GRANSKNINGSUTLÅTANDE I

Dnr KFKS 2018/243

Detaljplan för Volten, del av fastigheterna Orminge 60:I och Skarpnäs I:83 i Boo, Nacka kommun

Utdrag ur NVI för "Kraftledningsstråket" maj 2020 Pro Natura

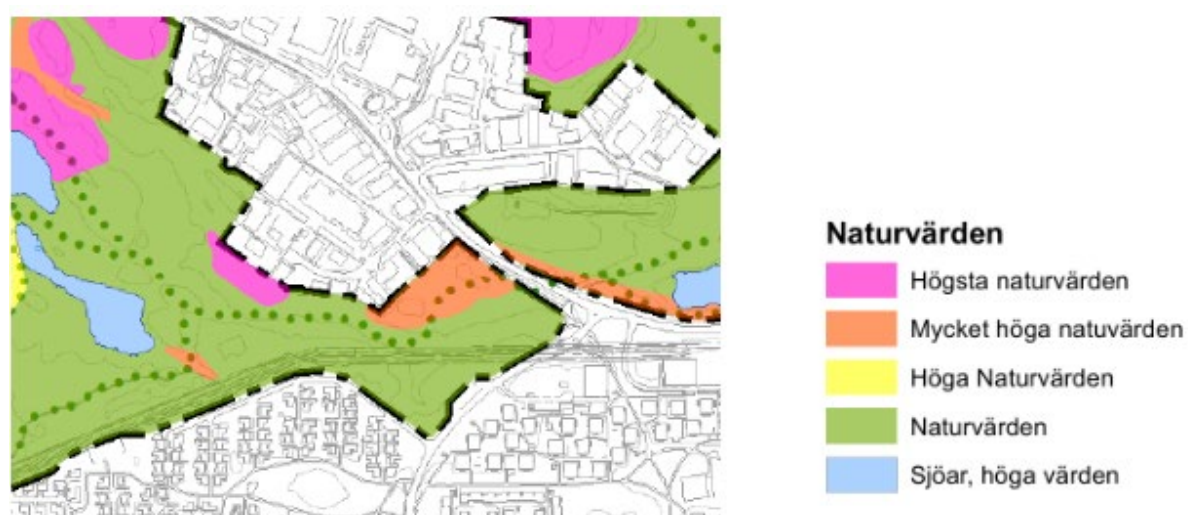
Föreningen ställer sig frågande till att Geosigmas markundersökning och ProNaturas naturvärdesinventering endast omfattar området söder om den nu rivna kraftledningen. Detta då förskolan och flera av radhusen är planerade att byggas utanför det undersökta området.

Nacka miljövrådsråd ställer sig frågande till varför naturvärdesinventeringen bara är utförd för halva planområdet. De framhåller att bebyggelsen skulle ta i anspråk en del som innehåller hällmarkstallskog av stort naturvärde som kan utgöra häckningsområden för olika fågelarter.

Planområdet har utvidgats till viss del sedan projektstart och därför saknas det en yta i NVI:n från 2020.

I samband med arbetet med Skarpnäs naturreservat, har en mer översiktlig NVI tagits fram, så bedömning av naturvärdena finns sedan tidigare även för förskolegården m.m.

Skogsstyrelsen har kommuntäckande inventerat bl.a. skogliga värden i form av nyckelbiotoper och naturvärde. Inga av dessa kategorier har identifierats inom planområdet.

Kommunen bedömer att underlagen är tillräckliga.

Förslag till Skarpnäs naturreservat i Nacka kommun, samrådshandling 2022-01-11

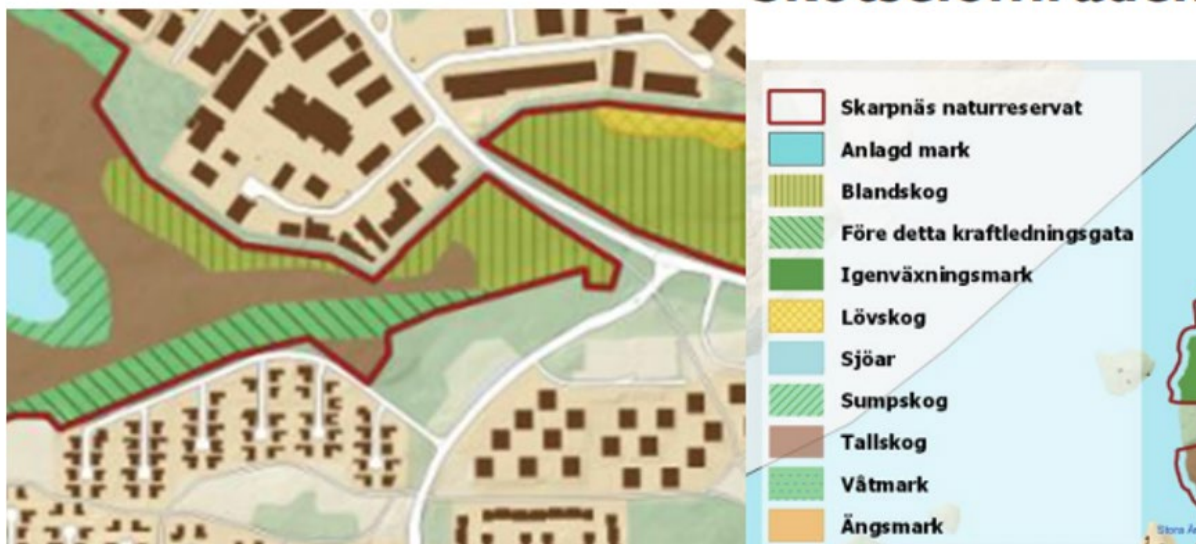
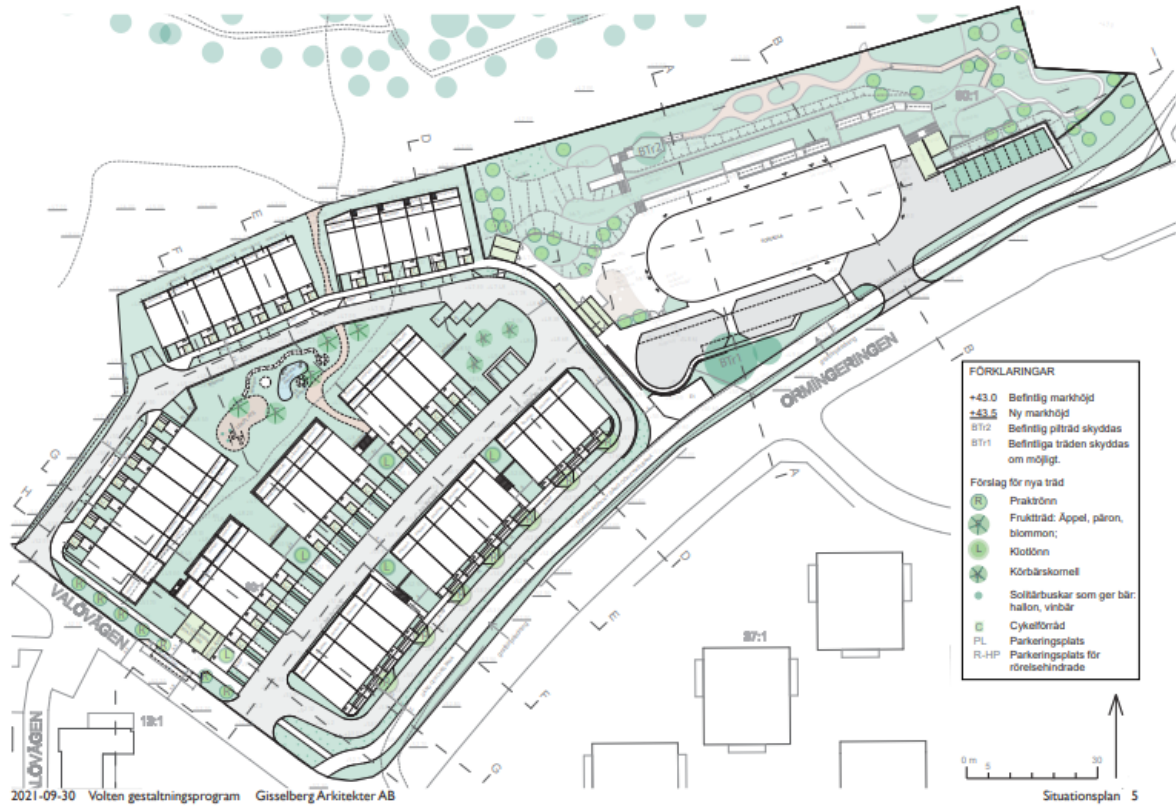
Föreningarna anser att det pågår en kraftig förtätning i Ormingeområdet som på olika sätt påverkar det planerade naturreservat Skarpnäs. De tre detaljplaneförslagen Amperen, Volten och Pylonen påverkar det planerade naturreservatet negativt främst genom att naturmark som var tänkt att ingå i reservatet går förlorad och att spridningssamband till annan naturmark blockeras genom exploatering. Föreningarna anser att Skarpnäs naturreservat ska upprättas omgående samt att återgå till gränserna i förslag till antagandebeslut från augusti 2015.

Kraftledningsgatorna har sedan Orminge planerades på 1960-talet varit en självklar gräns för bostadsbebyggelsen i Orminge och utgjort en övergångszon till Ormingeskogen. Tanken har inte varit att dessa områden skulle bebyggas. Tvärtom anger gällande stadsplaner för detaljplaneområdena Amperen och Pylonen att marken ska användas för allmän plats, park. Detsamma gäller delvis Volten. En byggnation i Amperen, Volten och Pylonen anser föreningarna är klart olämplig. I dessa områden bör de gröna sambanden förstärkas, naturmarken behållas och de tillfälliga infartsparkeringarna avvecklas.

Förslag till naturreservat Skarpnäs, har varit ute på samråd under perioden 28 januari - 14 mars 2022. Förslaget till reservat planeras komma upp till beslut under 2022. Avgränsning av reservatsförslaget i närheten av aktuellt planområde – Volten, redovisas nedan. Detaljplanen har anpassats till gräns för det föreslagna naturreservatet, så att det finns en buffertzona på några meter mellan gränserna.

Stora delar av befintliga kraftledningsgator kommer att ingå i det blivande naturreservatet – se karta nedan. Dessa områden omfattas av särskilda skötselåtgärder, för att bl.a. säkerställa de naturvärden som föreningarna beskriver i sitt yttrande.

Enligt Skötselplanen redovisas ett skötselområde, som är före detta kraftledningsgata (cirka 7,4 hektar). Den innehåller enstaka träd i kanterna. Bevarandemålet är öppet område med enstaka träd och buskar. Det är flerskiktad och artrik brynsmiljö mot skog med blommande träd och buskar. Det finns rikligt med solbelyst död ved och enstaka äldre träd.

Situationsplan, granskningsförslaget

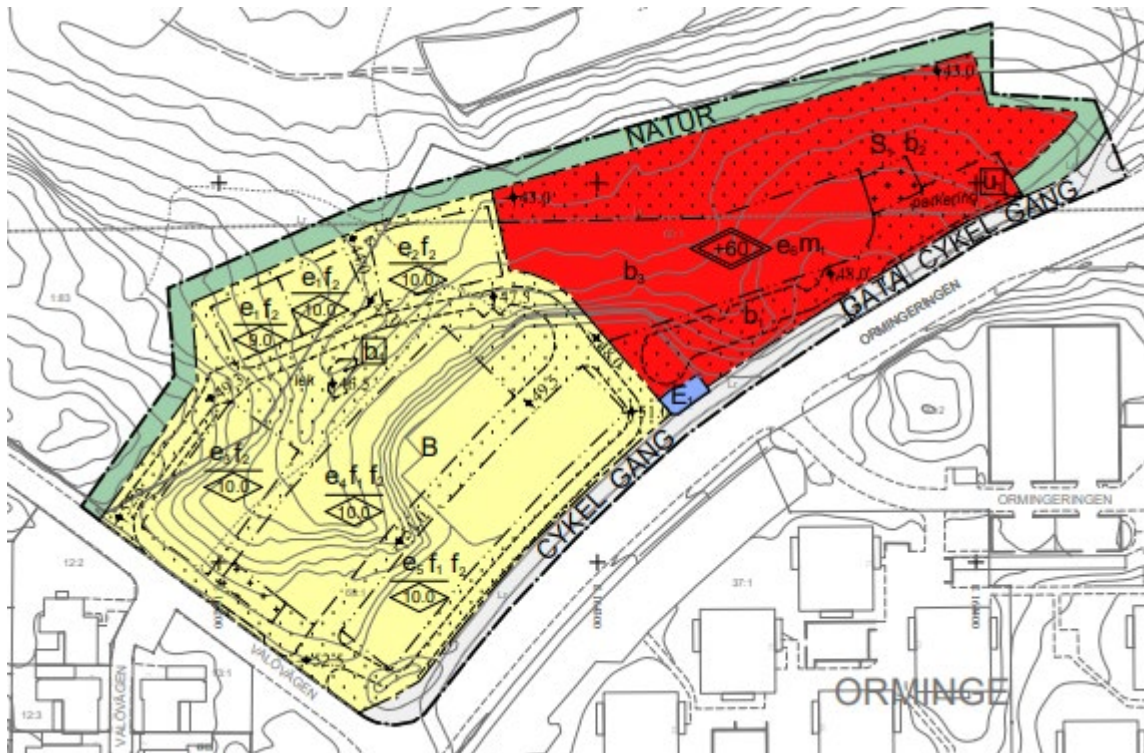
Detaljplanen Volten ligger i ett grönt svagt samband mellan de blivande naturreservaten Skarpnäs och Rensättra. Att exploatera naturmarken skulle ytterligare försvaga det gröna sambandet. Enligt naturvärdesinventeringen bedöms planområdet hysa ett område med påtagligt naturvärde.

Vidare har norra delen av planområdet markerats med prickmark för att begränsa negativa konsekvenser för spridningssambandet. Eftersom denna del planeras bli förskolegård är det enligt föreningarna tveksamt om den kommer att upprätthålla den funktionen.

Ett genomförande av detaljplaneförslaget för Volten (och även Amperen samt Pylonen) innebär en viss negativ påverkan på de gröna spridningssambanden, så som föreningarna skriver. Kommunen har, som tidigare beskrivits, gjort bedömningen att de gröna spridningssambanden kan säkerställas trots den föreslagna utbyggnaden. Framförallt genom att stora arealer naturmark säkerställs genom föreslagen reservatsbildning men även genom mindre åtgärder inom de planerade bebyggelseområdena.

Illustrationen nedan (situationsplan över granskningsförslaget Volten) visar att planförslaget innehåller ett flertal områden med natur respektive parkinslag. Detta innebär att vissa gröna samband kan upprätthållas även vid ett genomförande av planförslaget. Dessa möjligheter går inte att utläsas av den formella plankartan. Dessa åtgärder kommer att genomföras och säkerställas i separat avtal med byggaktören.
